ドライバMS-100シリーズ10P端子台の仕様変更のお知らせ

MS-100シリーズ
(MS-100□05・MS-100□10・MS-100□25)

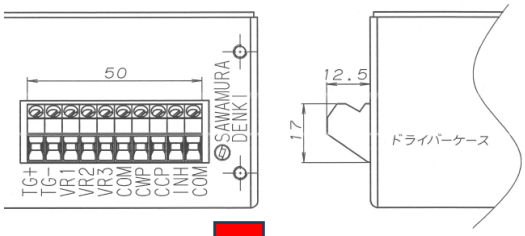
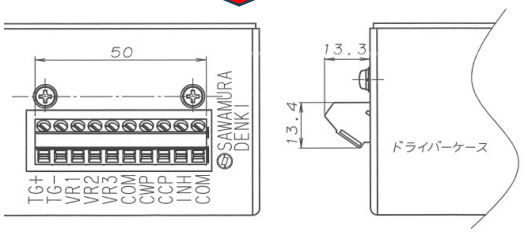
変更前:フェニックスコンタクト　DMKDS 2,5
①定格電流10A
②接続可能ケーブル　0.25～2.5㎟
③締め付けトルク　定格0.5Nm　MAX0.8Nm
④引っ張り強度　130N(13Kgf)

変更後:フェニックスコンタクト　DMKDS 1,5/10
①定格電流10A
②接続可能ケーブル　0.14～1.5㎟
③締め付けトルク　定格0.5Nm　MAX0.6Nm
④引っ張り強度　130N(13Kgf)

メーカー生産終了の為
